玄海原子力発電所3号炉、4号炉審査資料

TTG-007

玄海原子力発電所3号炉及び4号炉

標準応答スペクトルを考慮した地震動評価における
地下構造モデルの設定について
(コメント回答：補足資料)

2. 新たな地下構造モデルにおける地盤減衰(Q値)の検討方針(2/2)

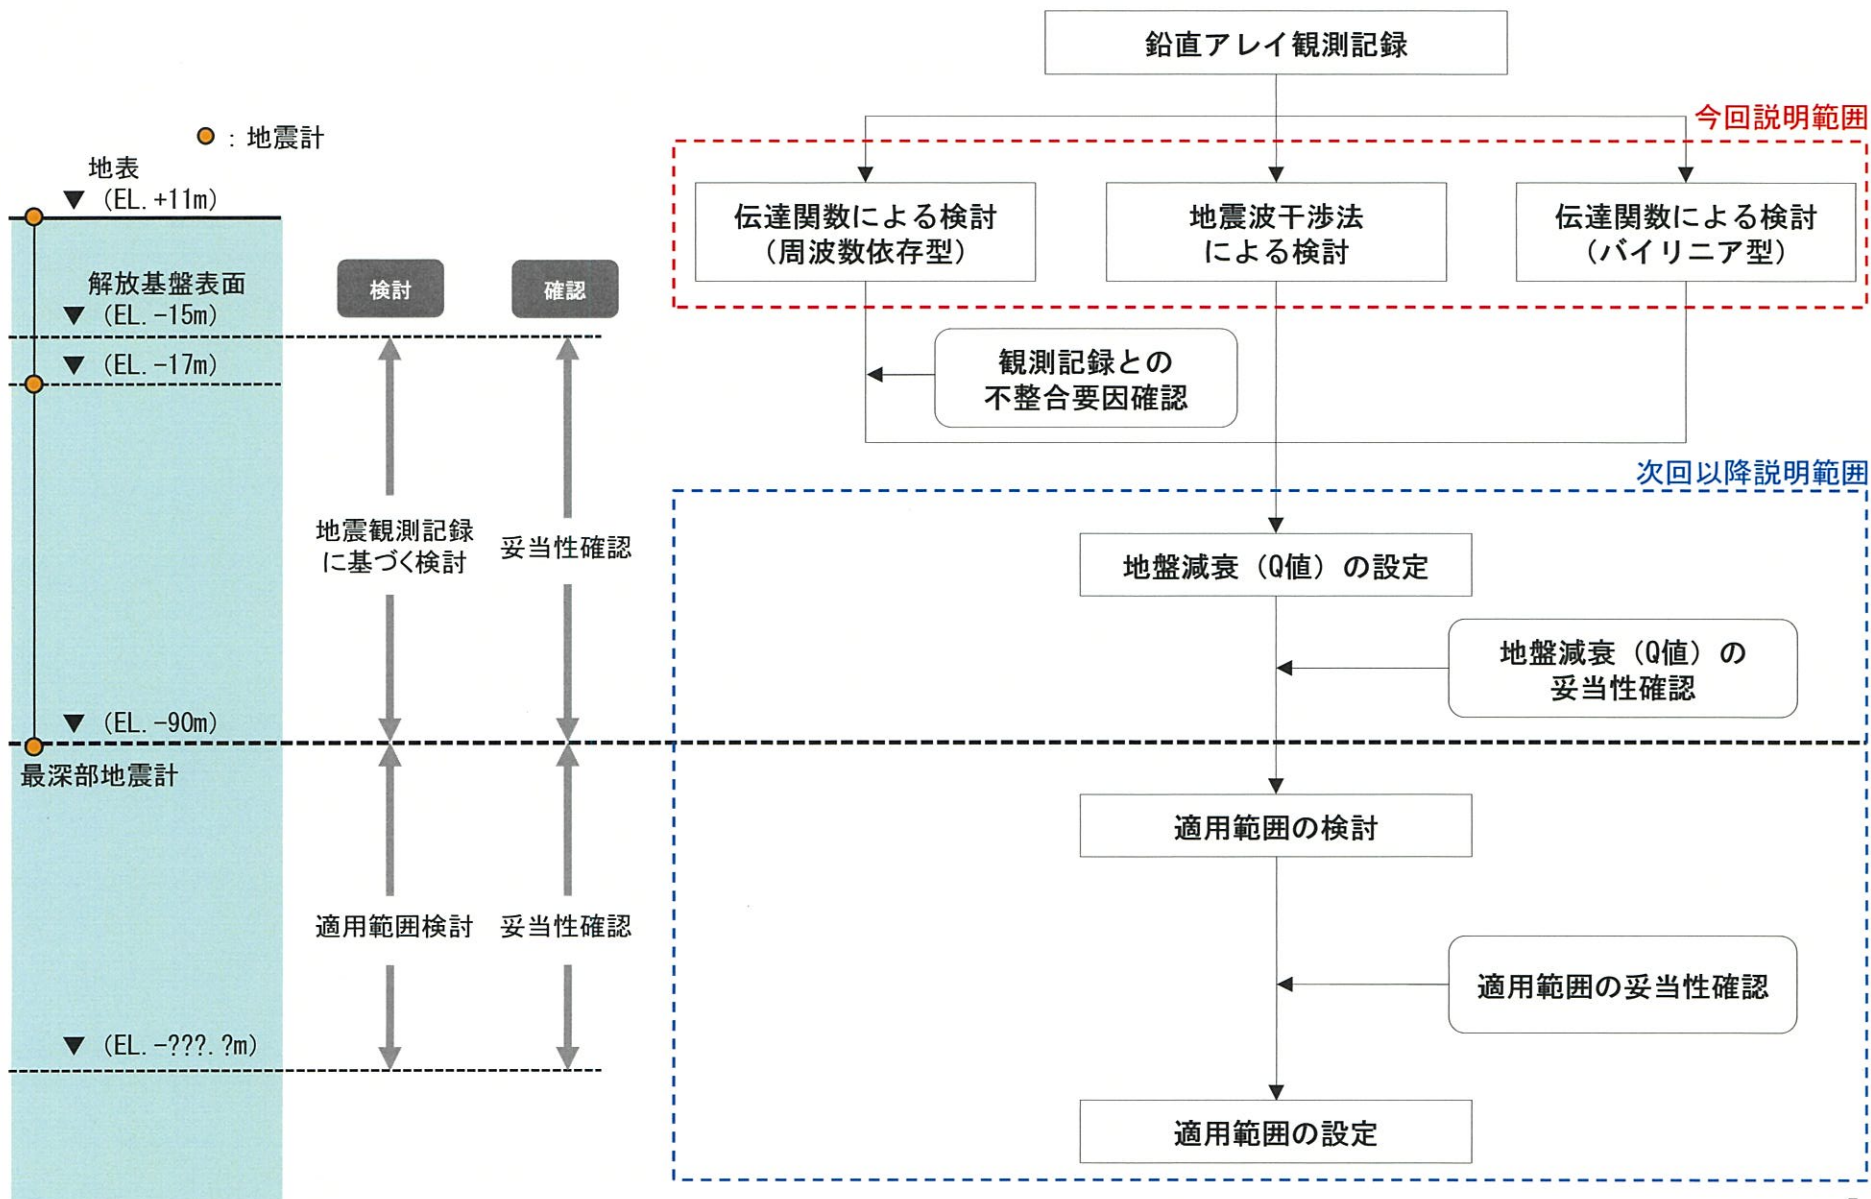
新たに設定した地下構造モデルについて、以下を踏まえ、地盤減衰の設定の考え方、根拠を明確にし、説明すること。

- ・ 15Hz程度までの範囲で評価した地盤減衰の高周波数帯への適用性
- ・ 地震観測記録が得られていない深さにおける地盤減衰の設定
- ・ 地盤減衰の不確かさの考え方

- ・標準応答スペクトルは周期0.02秒から5秒までの応答スペクトルで定義されており、今回の地下構造モデルは、短周期帯も含む地震動評価への適用を目的に設定。
 - 一般的に短周期帯では、長周期帯に比べ地盤減衰(Q値)が地震動評価結果に与える影響が大きい。
- ・解放基盤表面から最深部地震計までの範囲について、蓄積された地震観測記録を用い、複数の手法により地盤減衰(Q値)を検討。
- ・複数の手法で算出した地盤減衰(Q値)に対して、それぞれの手法に含まれる不確かさを考慮し、地盤減衰(Q値)を設定。
- ・最深部地震計以深の地盤減衰(Q値)については、解放基盤表面から最深部地震計までの範囲で設定した地盤減衰(Q値)の適用範囲を検討し、設定。

○地盤減衰 (Q値) の設定にあたり、以下のフローに従い検討を実施

3. 新たな地下構造モデルにおける速度構造の検討方針(1/4)

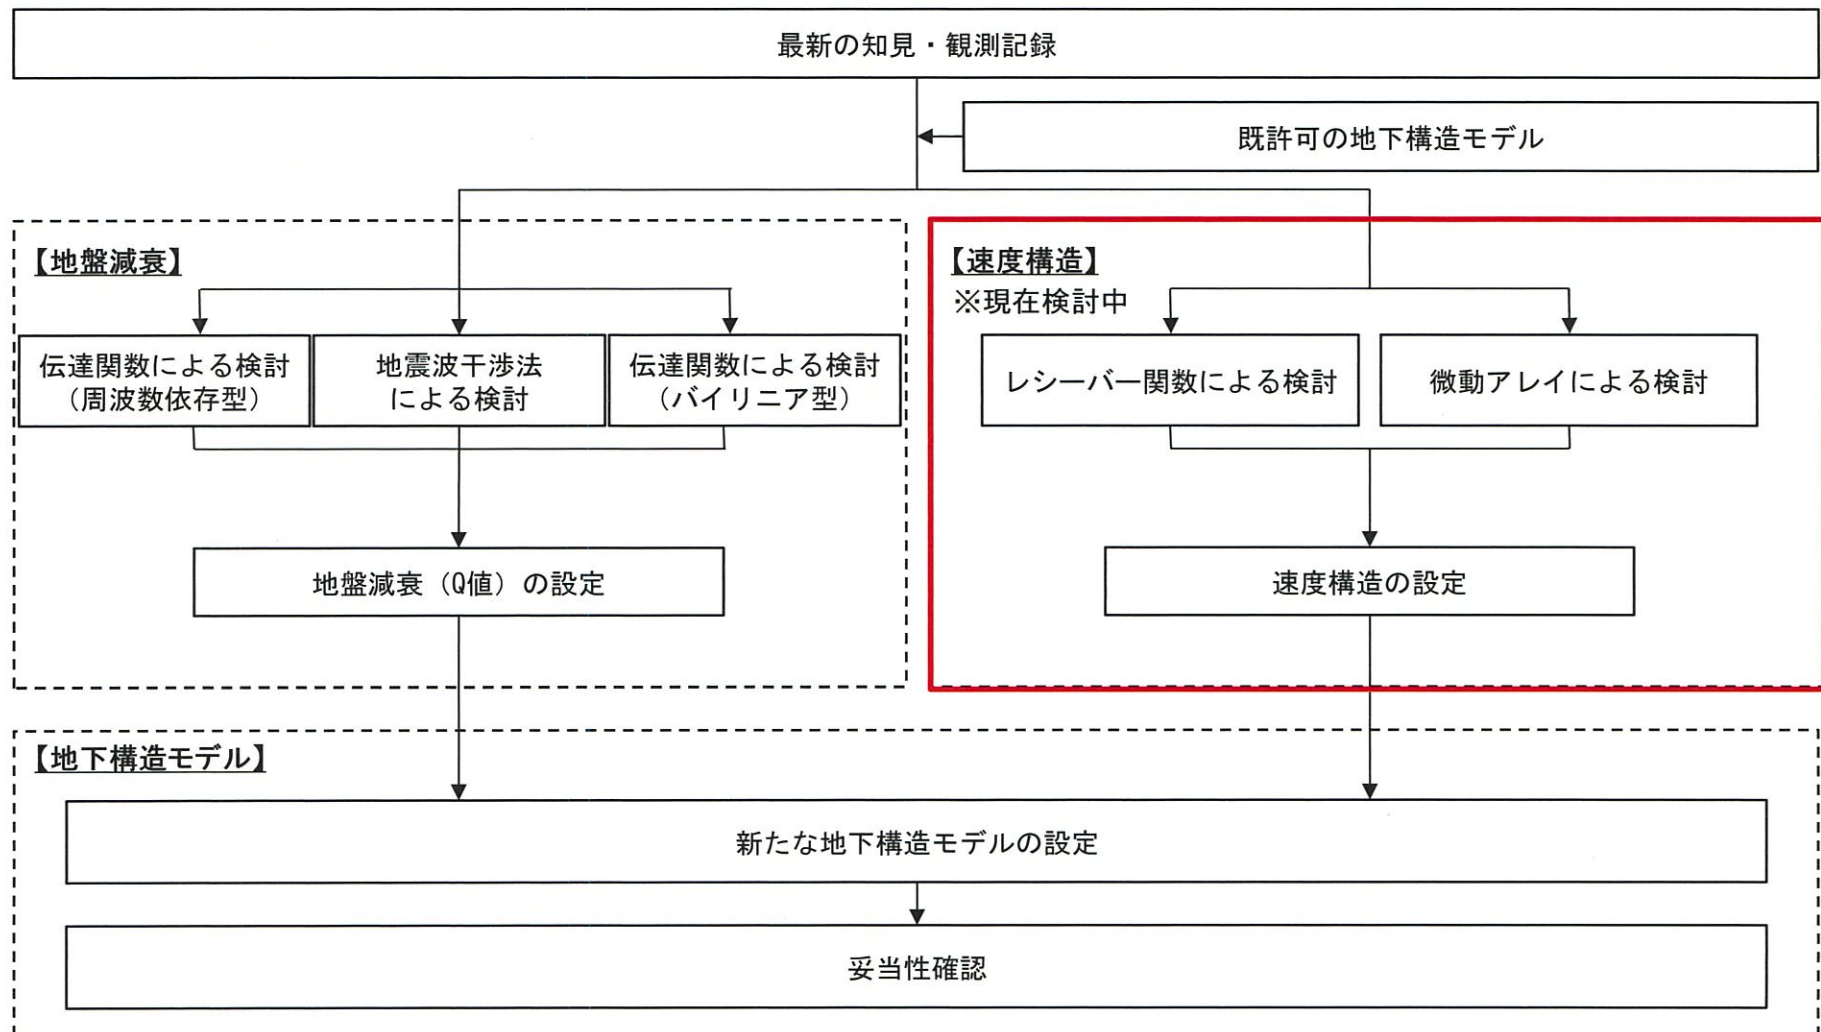
地震基盤相当面は、設置許可基準規則解釈別記2の定義に従い $V_s=2,200\text{m/s}$ 以上の層に設定すること。

- ・標準応答スペクトルは、 $V_s=2200\text{m/s}$ 以上の地震基盤相当面で定義されるため、速度構造を検討。
- ・検討にあたっては、既許可時審査以降に蓄積された地震観測記録を基に、浅部から深部地盤を対象にレシーバー関数を用いた検討を実施。
- ・微動アレイなどの既許可で実施した検討結果を踏まえて速度構造を検討。
